ALPS処理水希釈放出設備及び関連施設の新設について

2022年1月20日

ALPS処理水の海洋放出設備の申請内容等に係る主要な論点（※） に対する回答

※ALPS処理水審査会合（第3回）資料1-2

(3) ALPS処理水の海水への混合希釈率の調整

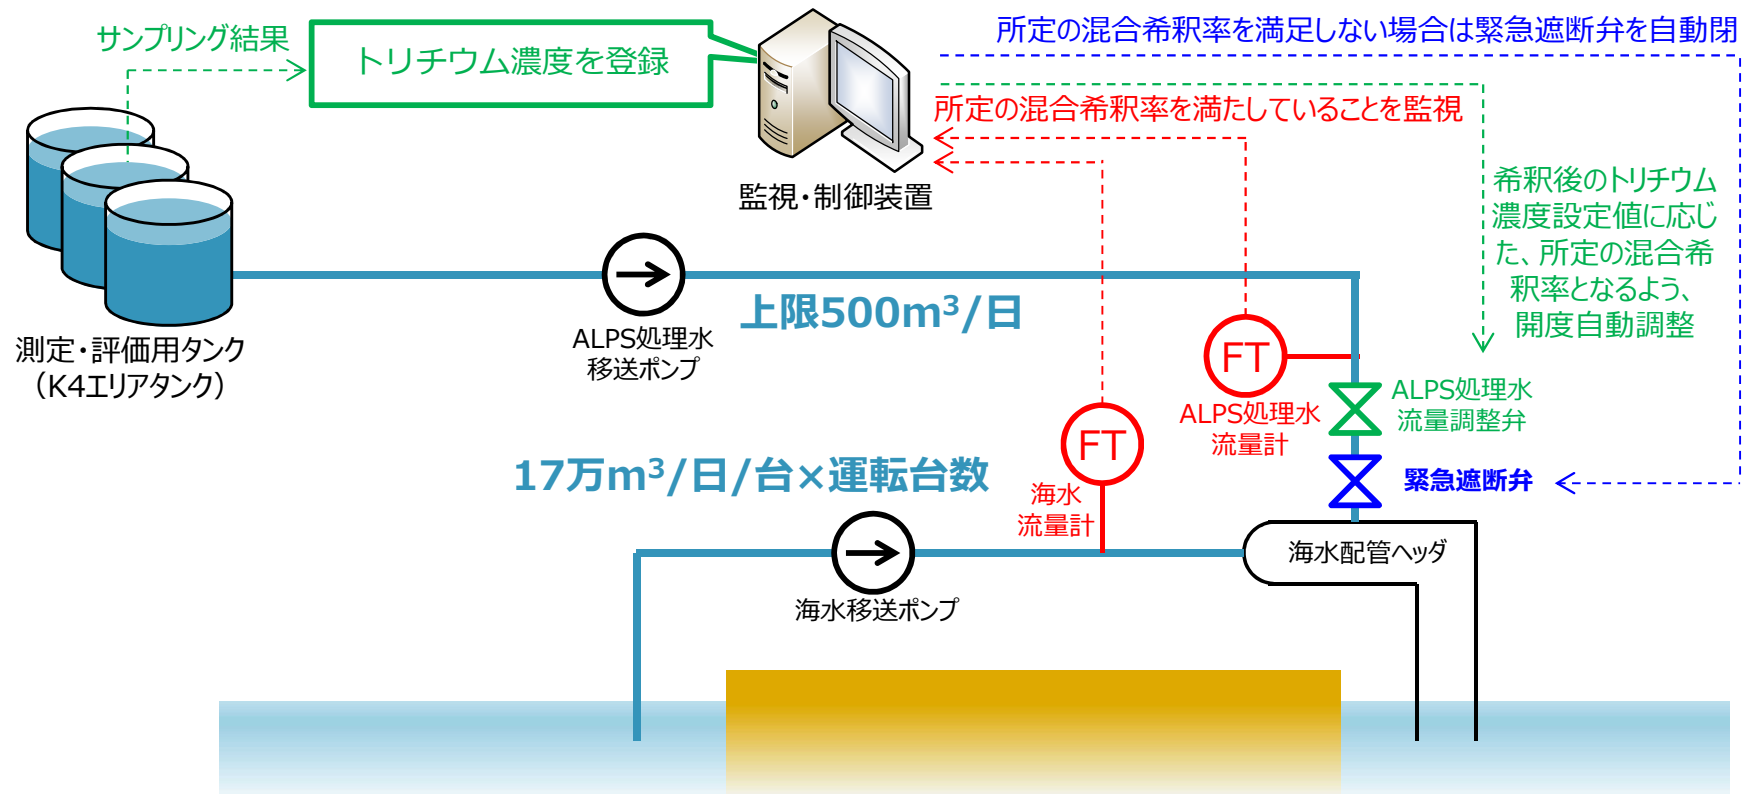
ALPS処理水の放出が措置を講ずべき事項に規定された敷地境界における実効線量1mSv/年未満を満たす範囲で実施されるために、トリチウム濃度に対して必要な海水との混合希釈率、混合希釈の方法及び監視並びにそれらの妥当性を説明すること。

- ALPS処理水の海水への混合希釈率の調整は、海水移送ポンプを定格運転するため、ALPS処理水流量を制御する設計としている。
- 具体的には、放出操作の際に、予め確認したALPS処理水のトリチウム濃度を監視・制御装置へ登録し、当該トリチウム濃度と希釈後のトリチウム濃度の設定値（1,500Bq/L未満^{※1}）を踏まえて、所定の混合希釈率（100倍以上^{※2}）になるよう、ALPS処理水流量調整弁の開度を自動調整する設計としている。なお、希釈後のトリチウム濃度を設定する際には、計器の精度等を考慮する。
- 放出操作中は、監視・制御装置にてALPS処理水流量並びに海水流量を常時監視しており、所定の混合希釈率を満足しない場合は、ALPS処理水移送ラインに設けた緊急遮断弁をインターロックにより自動閉させる設計としている。

※1：トリチウムの告示濃度比は0.025未満

※2：トリチウムを除く核種の告示濃度比総和は0.01未満（海水移送ポンプは1台でも100倍以上の希釈が可能だが、2台以上の運転を計画）

【補足】攪拌実証試験の計画 (1/2)

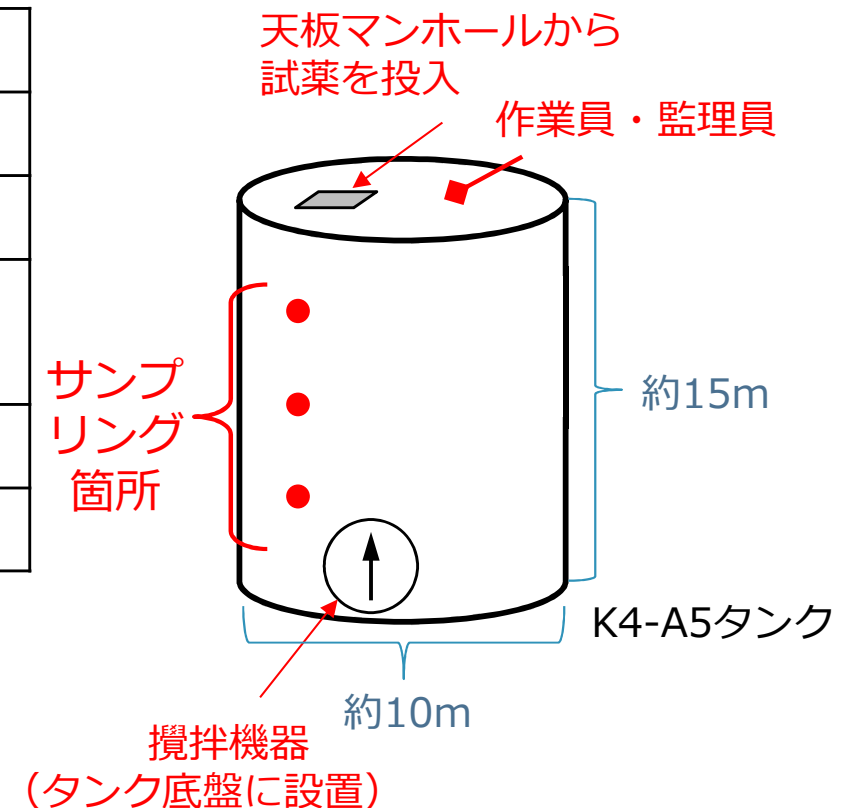
海洋放出前のK4エリアタンク内ALPS処理水の放射能濃度を均質化するための方法及びその妥当性を説明すること。

- 今回実施する攪拌実証試験では、タンク底部に攪拌機器を新しく取り付け、攪拌機器の動作確認、およびタンク内に投入する試薬での攪拌効果を確認します
- 来年2月には、8核種^{※1}および同試薬を分析対象とした循環実証試験を、K4-B群で実施する予定です

実施日	2021年11月23日
試験時間	約8時間
サンプリング	約30分毎・試験前を含め9回
採取量	各1ℓ（タンク上(11.6m)・中(7.6m)・下(2.6m)の3箇所採取）
分析対象	試薬 ^{※2}
対象タンク	K4-A5
